大型トラック 動力伝達装置（フロント及びインターアクスルプロペラシャフト）のリコールについて

（届出日：令和3年11月8日 開始日：令和3年11月8日）

リコール番号 5046

改善箇所説明図

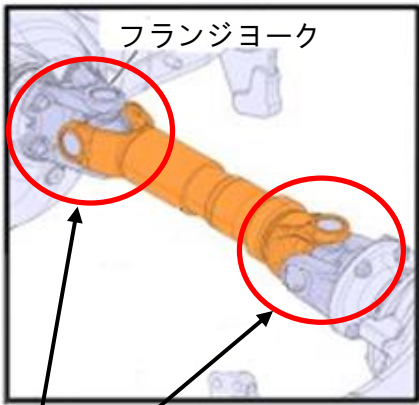
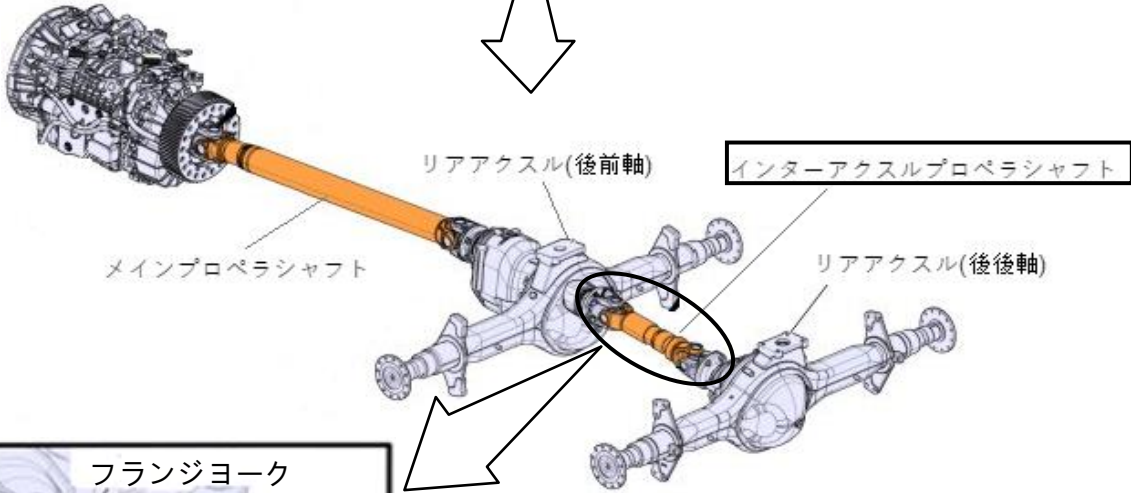
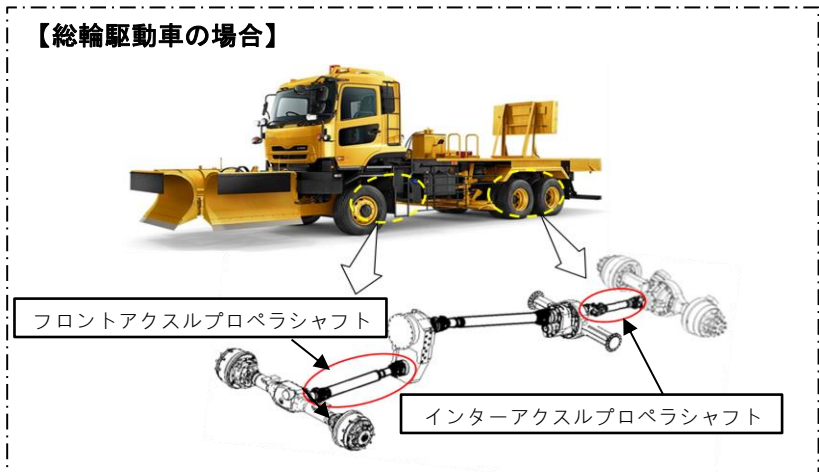
基準不適合発生箇所

フロント及びインターアクスルプロペラシャフトにおいて、ユニバーサルジョイント組付け時の軸方向ガタ調整工程が不適切なため、当該ジョイント部の軸方向のガタが許容値を超えているものがあります。そのため、そのままの状態で使用を続けると、グリースが漏れ出し泥水等がベアリングカップ内に浸入して、グリースの劣化による潤滑不足でベアリングが焼き付き、ユニバーサルジョイント部が破損し、最悪の場合、プロペラシャフトが脱落して走行不能となるおそれがあります。

全車両、ユニバーサルジョイント部のガタ量を計測し、許容値を超えるものは、良品に交換します。

但し、良品の準備に時間を要するため、以下の暫定措置を行います。

- ・ユニバーサルジョイント部にグリースが給脂できない場合は、良品に交換します。
- ・ガタ量が0.3mm以上の場合は、当該プロペラシャフトを良品に交換します。
- ・ガタ量が0.1mmを超え0.3mm未満の場合は、グリースを5,000km又は6か月毎のいずれか早く到達した時点で給脂を行い、準備ができ次第、良品に交換します。

なお、当該ジョイント部のガタ量の許容値(0.1mm以下)については、市場措置での確実な改善を期すため、その信頼性を改めて確認したうえで恒久措置に切り換えます。

識別：助手席側ステップ部VINプレートの右下に青色のペイントを塗布する。
